חוות דעת הנדסית

התבקשתי ע"י [REDACTED] לבצע בדיקה הנדסית לליקויי בנייה בדירה מס' 23 הממוקמת בקומה 6 בבית מגורים משותף הממוקם ברחוב [REDACTED].

הדירה נרכשה מחברת [REDACTED] בע"מ. הבדיקה נערכה יום לאחר מסירת הדירה.

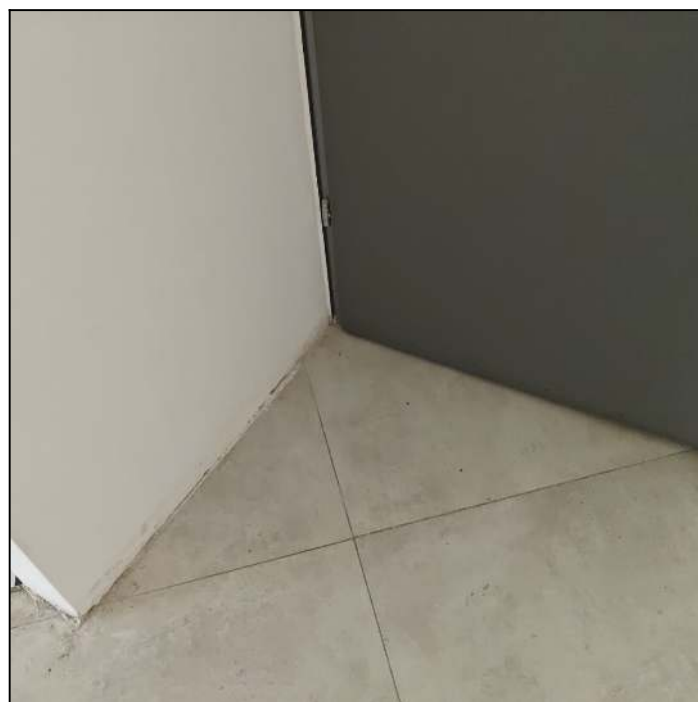
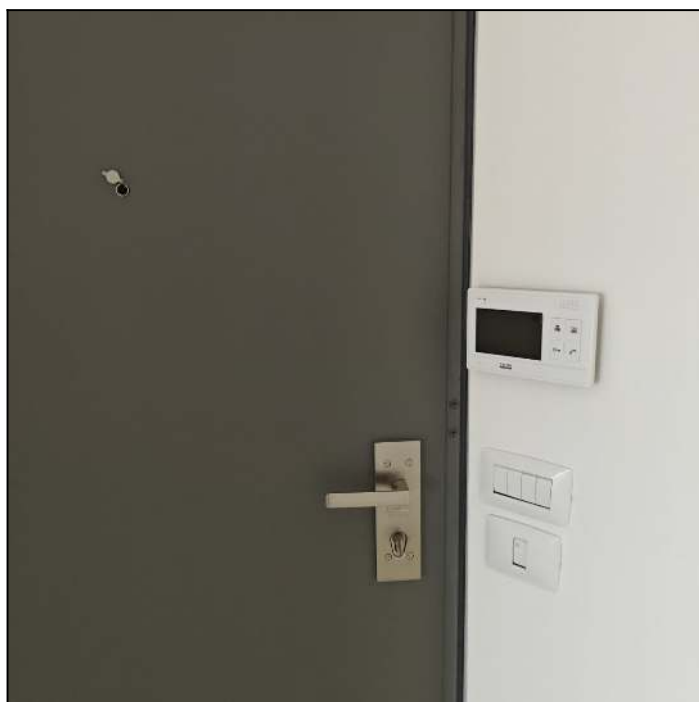
1.1 קטגוריה	דלת כניסה
הליקוי	מרווח בין תחתית האגף לבין הריצוף כאשר הדלת סגורה הינו 5.5 מ"מ בניגוד לדרישה בת"י 5044 חלק 2.
תקן	[תקן 5044 חלק 2 שנת 2003 סעיף 3.3.5]
הערה	מומלץ לבצע זאת לאחר התקנת פרקט
דרוש	הורדת אינסרט תחתון בכנף דלת עד לגובה פרקט סופי
מחיר	150 ש"ח (מחיר ליחידה: 150 ש"ח, כמות: 1 יח')

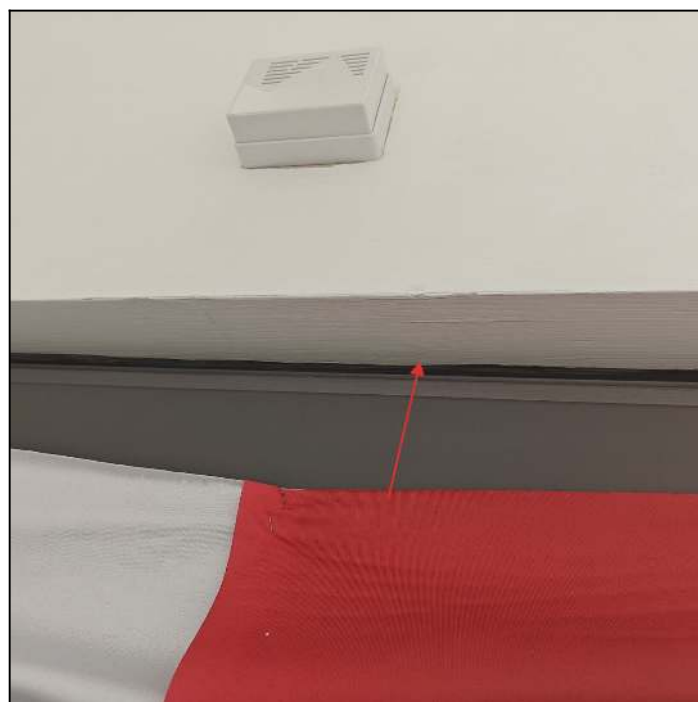
1.6 קטגוריה	עבודות טיח וצבע
הליקוי	צבע לקוי מסביב למלבן דלת כניסה
דרוש	צביעה אחידה מסביב למלבן דלת כניסה, גמר אחיד בין מלבן דלת כניסה וקיר
מחיר	300 ש"ח (מחיר ליחידה: 300 ש"ח, כמות: 1 קומפ')

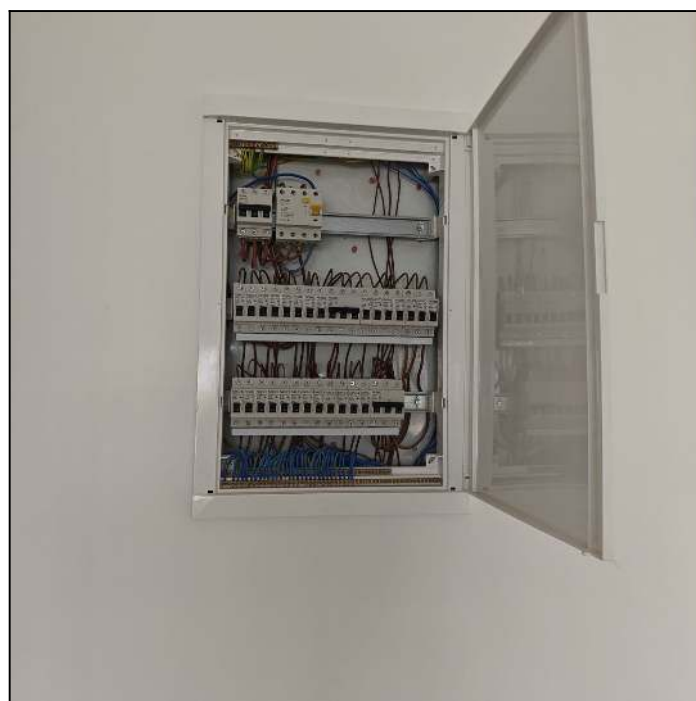
1.8 קטגוריה	אביזרי חשמל ותקשורת/בטיחות
הליקוי	אין מסגרת בלוח חשמל. מסגרת מונחת בצד. מדבקות כיתוב במסגרת מתפרקות
הערה	סכנה בטיחותית. לא ברור כיצד נמסרה הדירה עם חשמל חשוף בלוח חשמל
דרוש	התקנת מסגרת כולל פסים בלוח חשמל. התקנת מדבקות תקינות עם כיתוב שייכות ממא"תים
מחיר	200 ש"ח (מחיר ליחידה: 200 ש"ח, כמות: 1 קומפ')

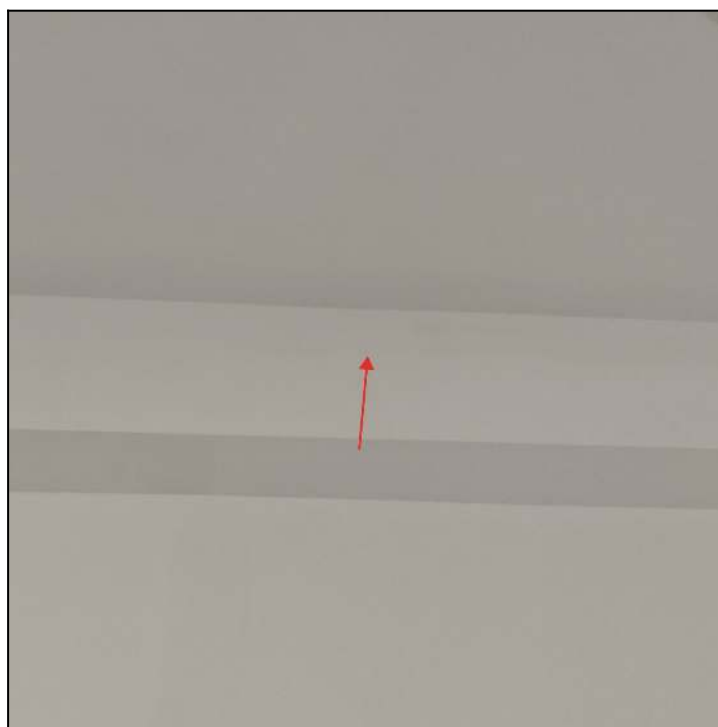
עבודות טיח וצבע	2.1 קטגוריה
צבע לקוי על קורת גבס	הליקוי
צביעה אחידה בקורת גבס	דרוש
250 ש"ח (מחיר ליחידה: 250 ש"ח, כמות: 1 קומפ')	מחיר

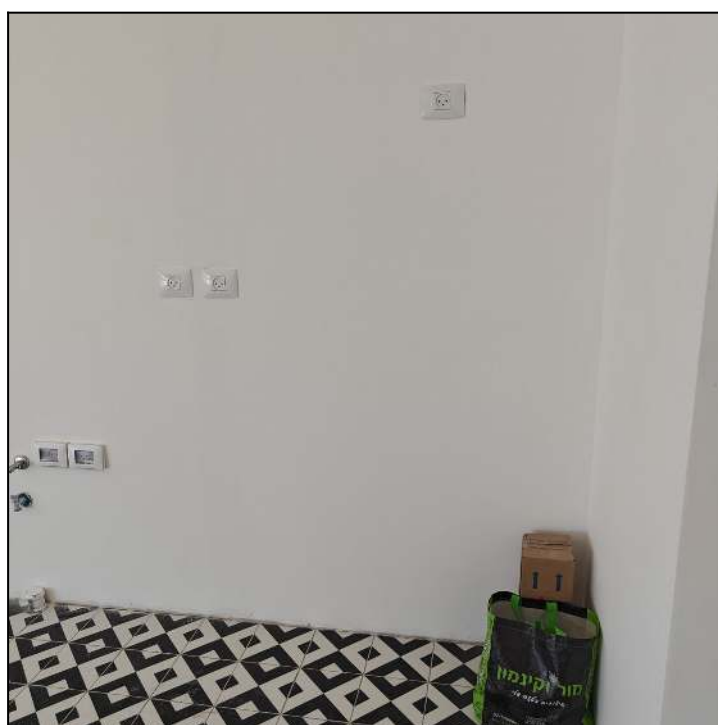
2.3 קטגוריה	התאמה למפרט מכר
הליקוי	אין הכנת מים למקרר בניגוד לרשום במפרט מכר
זרוש	הכנת נקודת מים למקרר כפי שהקבלן התחייב בתוכנית מכר כולל העברת צנרת מים קרים בקיר, התקנת ברז מים למקרר ותיקונים בקיר ככל שיידרש
מחיר	2,200 ש"ח (מחיר ליחידה: 2,200 ש"ח, כמות: 1 קומפ')

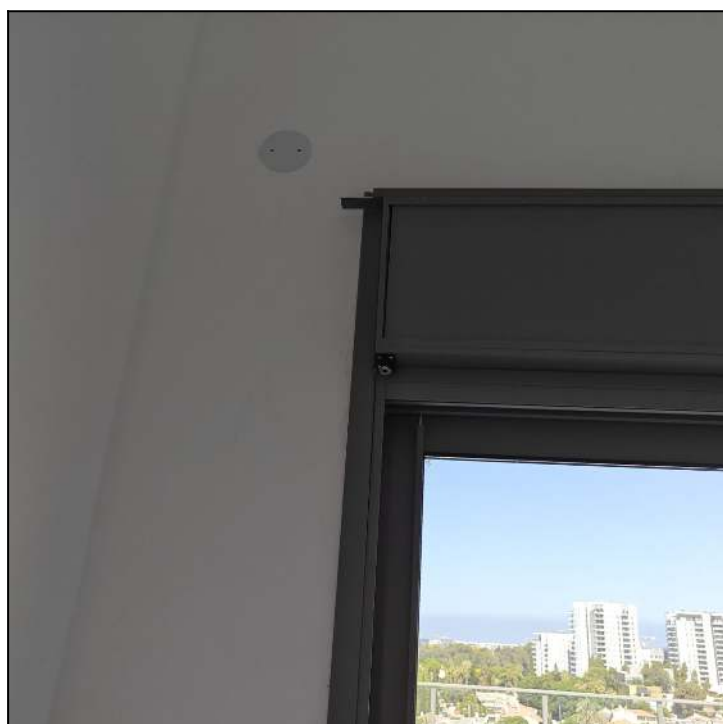
בטיחות	3.5 קטגוריה
הדיירים לא קיבלו מנואלה לתפעול ידני של תריס	הליקוי
יש לספק מנואלה לדיירים	דרוש
250 ש"ח (מחיר ליחידה: 250 ש"ח, כמות: 1 יח')	מחיר

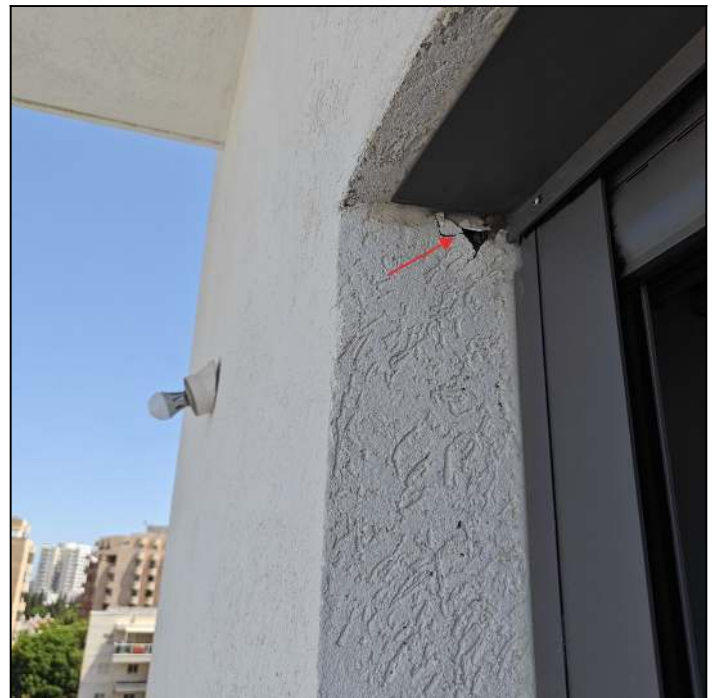
4.2 קטגוריה	עבודות טיח וצבע
הליקוי	חורים בראשי פאות בפתח וויטרינה
הערה	בתיקון מקומי של צבע שליכט צבעוני לא ניתן להגיע לאותו גוון ולאותה טקסטורה, גורם לליקוי אסטטי
דרוש	תיקון טיח וצבע בפאות. יש לצבוע את הפאות במלואם בצבע מ.ד או ש"ע למניעת הבדלי גוון וטקסטורה
מחיר	400 ש"ח (מחיר ליחידה: 400 ש"ח, כמות: 1 קומפ')

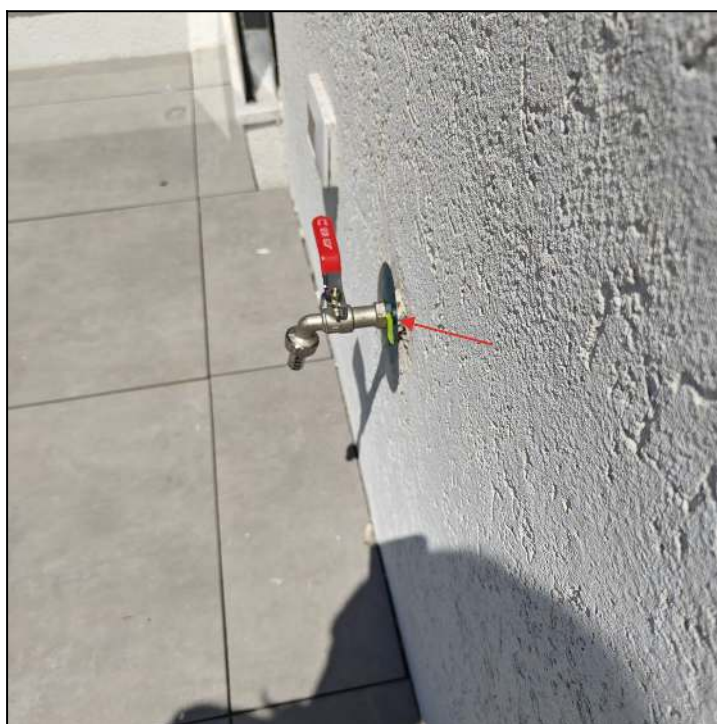
4.4 קטגוריה	אינסטלציה
הליקוי	רוזטה ברז גן אינה צמודה לקיר
דרוש	פירוק ברז, קיצור יציאת מים בקיר, התקנת ברז ורוזטה צמודה לקיר כראוי
מחיר	400 ש"ח (מחיר ליחידה: 400 ש"ח, כמות: 1 קומפ')

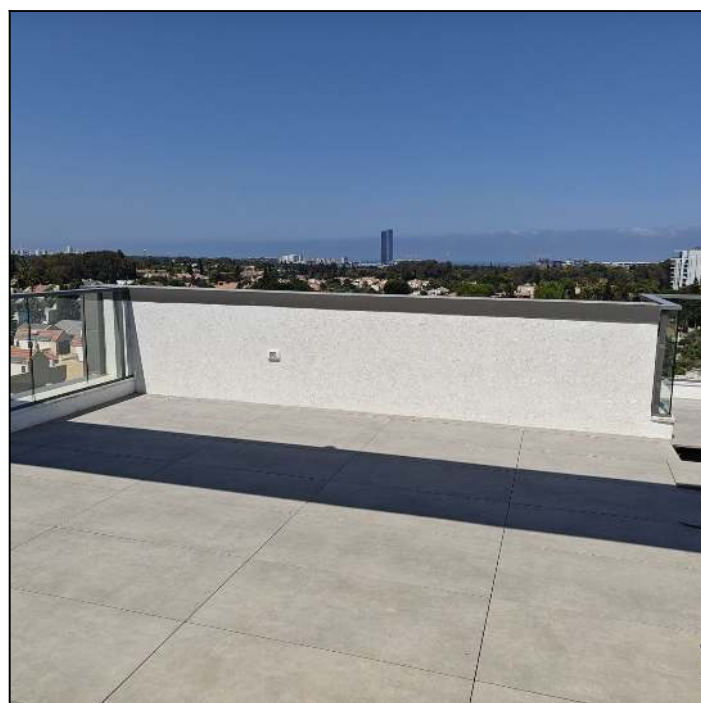
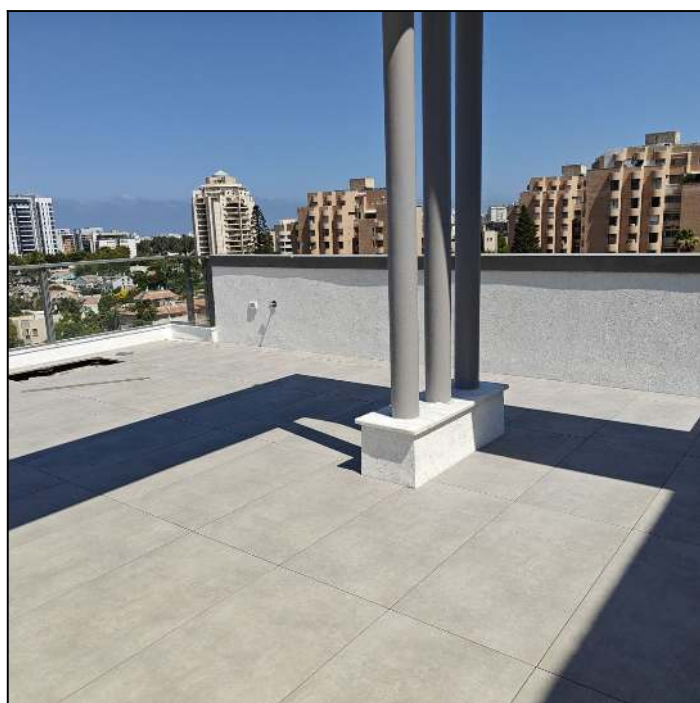
4.5 קטגוריה	ריצוף
הליקוי	לא הותקנו פנלים במרפסת.
הערה	ריצוף מונח על רצפה צפה
דרוש	התקנת פנלים מנותקים מהריצוף
מחיר	7,000 ש"ח (מחיר ליחידה: 7,000 ש"ח, כמות: 1 קומפ')

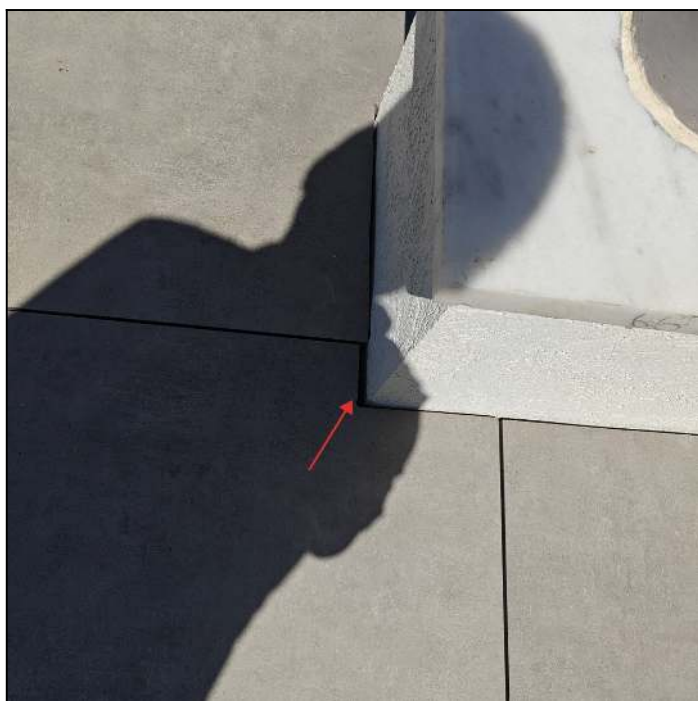
4.7 קטגוריה	ריצוף
הליקוי	חיתוך לקוי של אריחי ריצוף. האריחים רחוקים מהקיר הדרומי במרפסת וליד עמוד עמודי פלדה
זרוש	החלפת 2 אריחי ריצוף ליד קיר דרומי. החלפת אריח ריצוף ליד עמודים. התקנת אריחי ריצוף עם חיתוכים מתאימים
מחיר	900 ש"ח (מחיר ליחידה: 300 ש"ח, כמות: 3 יח')

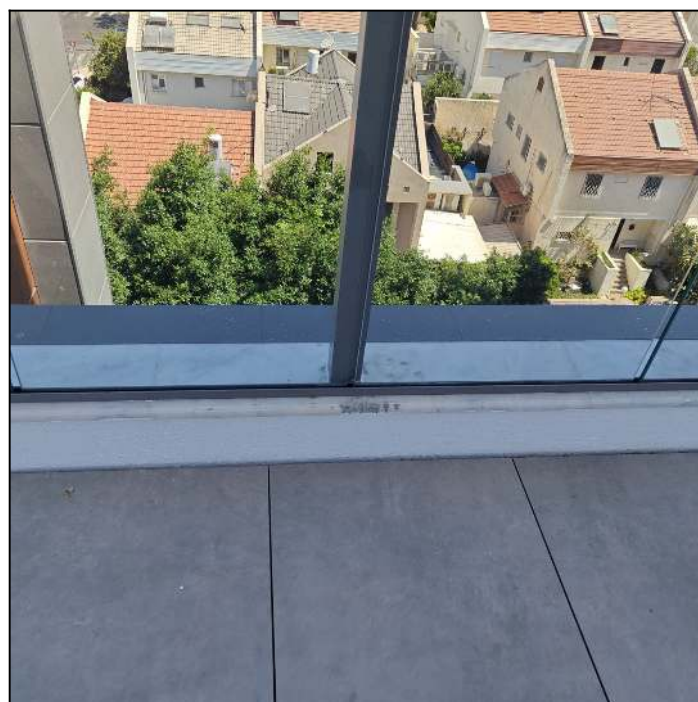
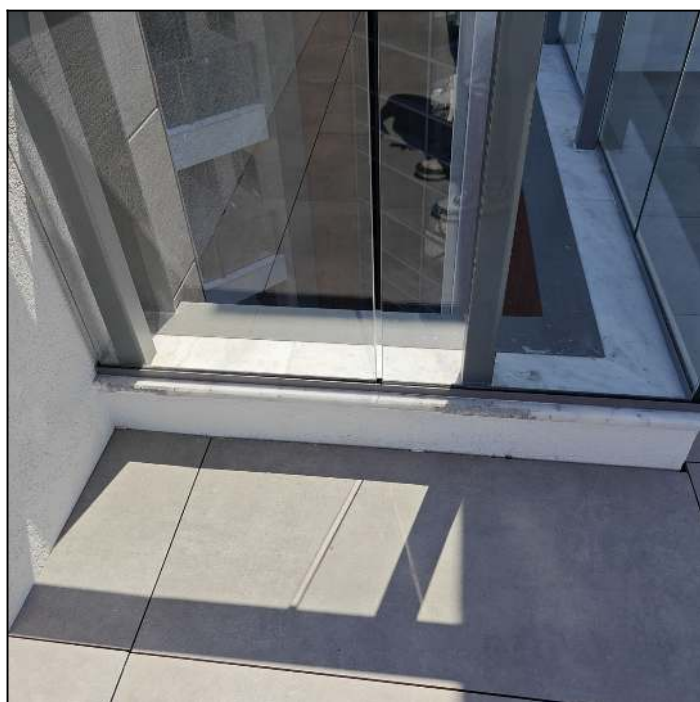
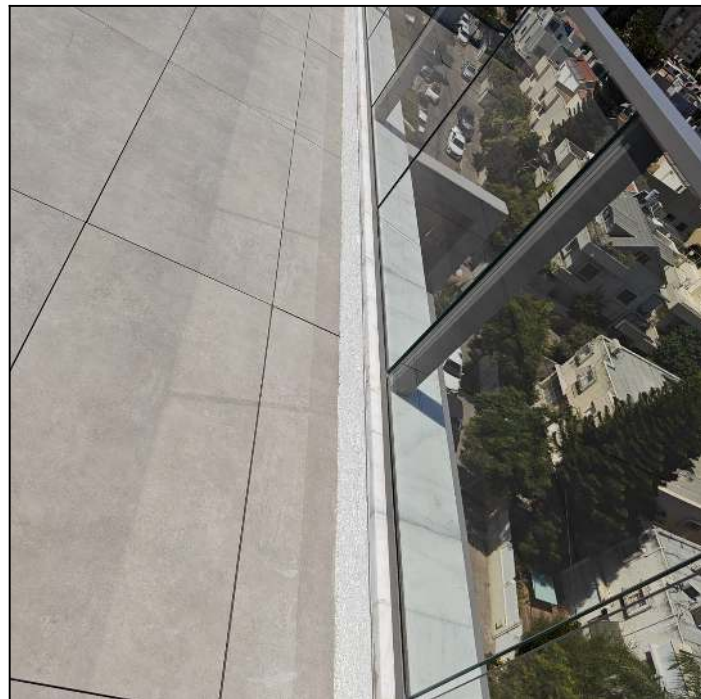
ניקיון	4.8 קטגוריה
לכלוך בלוחות קופינג	הליקוי
ניקוי לוחות קופינג	דרוש
350 ש"ח (מחיר ליחידה: 350 ש"ח, כמות: 1 קומפ')	מחיר

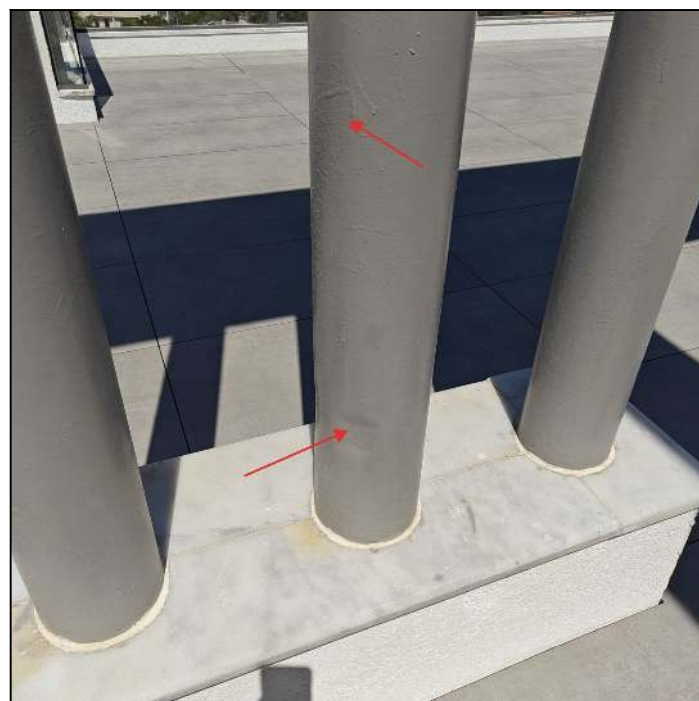
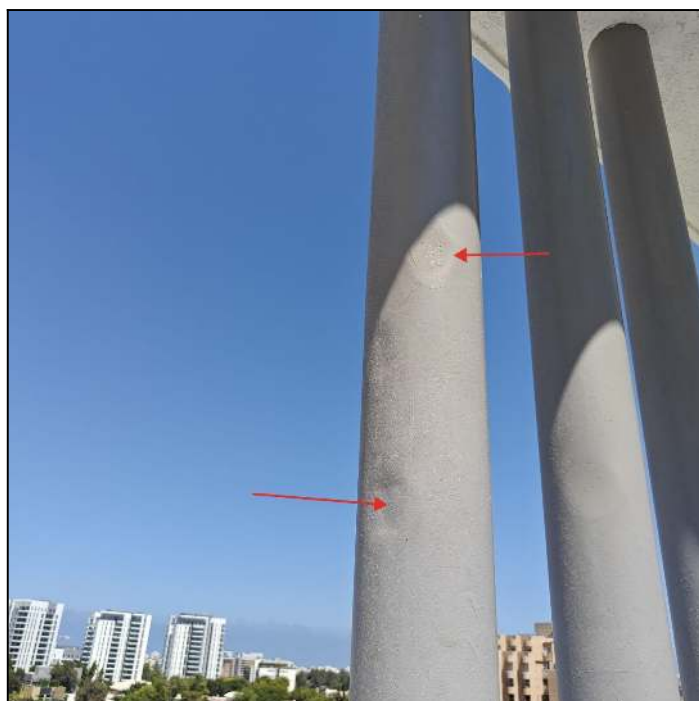
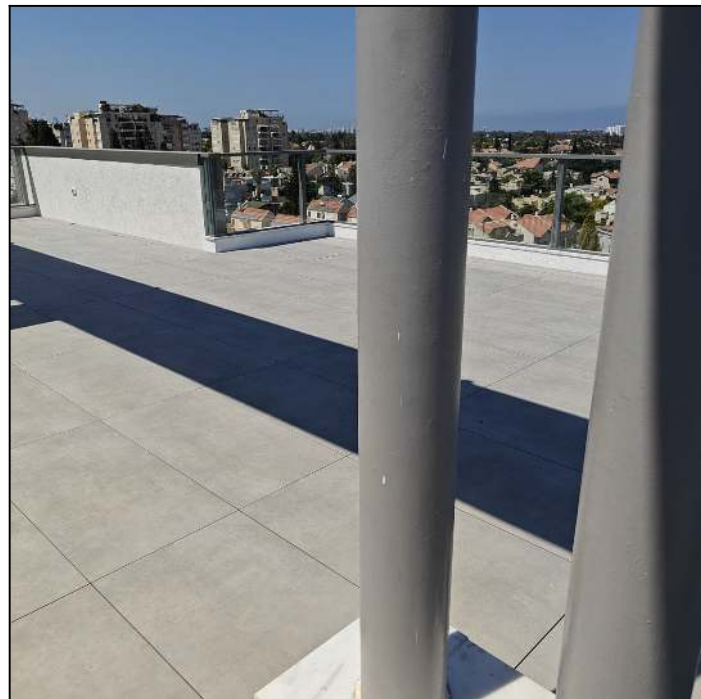
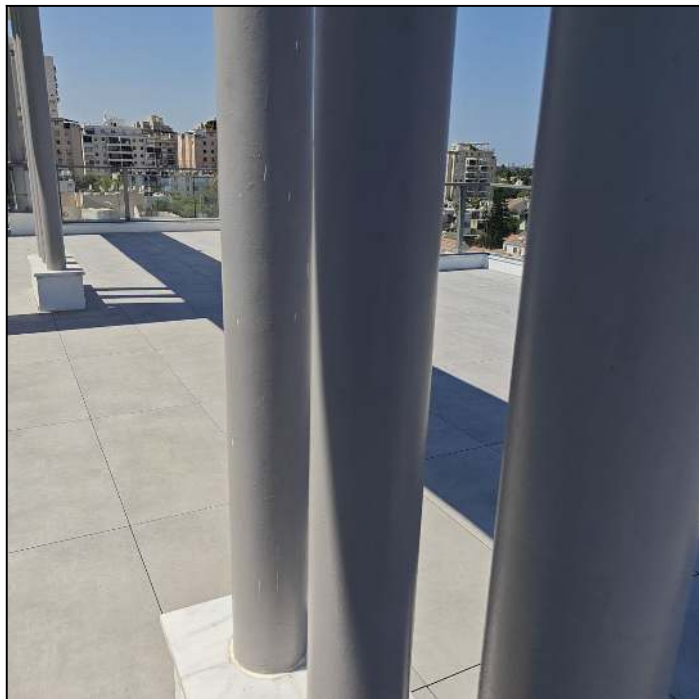
מסגרות	4.9 קטגוריה
פגמים בעמודי פלדה כתמי צבע וצבע לקוי, לא אחיד בעמודי פלדה	הליקוי
תיקון פגמים עם שפכטל פחחים. ניקוי כתמי צבע. שפשוף וצביעה אחידה וחלקה בעמודים	דרוש
3,000 ש"ח (מחיר ליחידה: 500 ש"ח, כמות: 6 קומפ')	מחיר

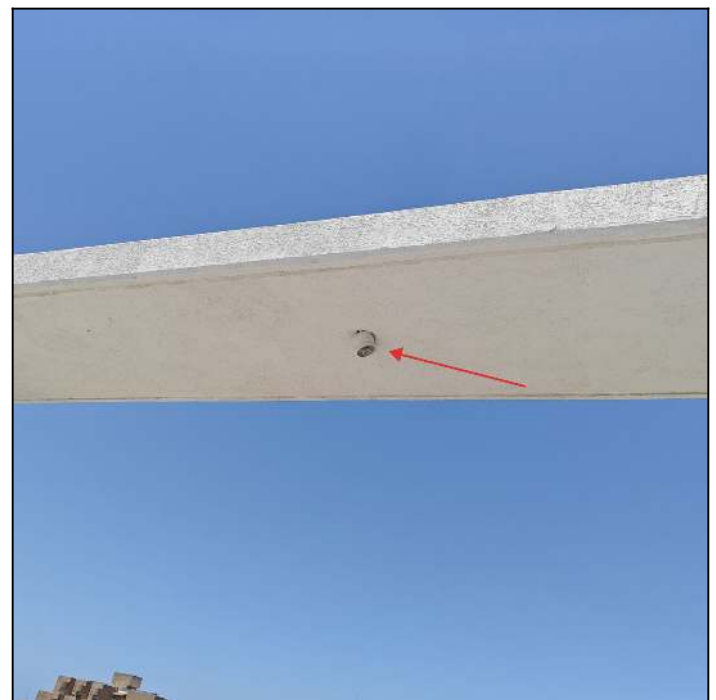
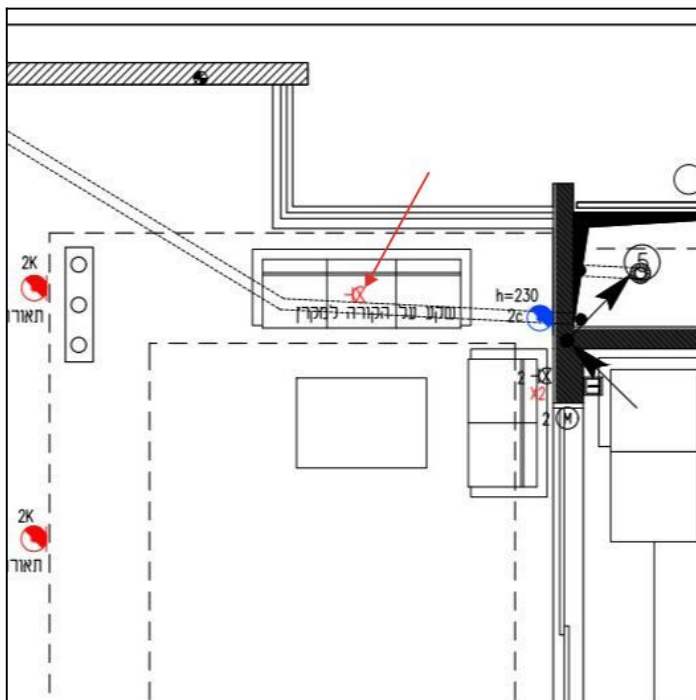
4.11 קטגוריה	התאמה לתוכנית שינויים
הליקוי	הותקן גוף תאורה במקום שקע חשמל למקרן. בניגוד לתוכנית חשמל
דרוש	התקנת שקע חשמל מוגן מים למקרן
מחיר	350 ש"ח (מחיר ליחידה: 350 ש"ח, כמות: 1 קומפ')
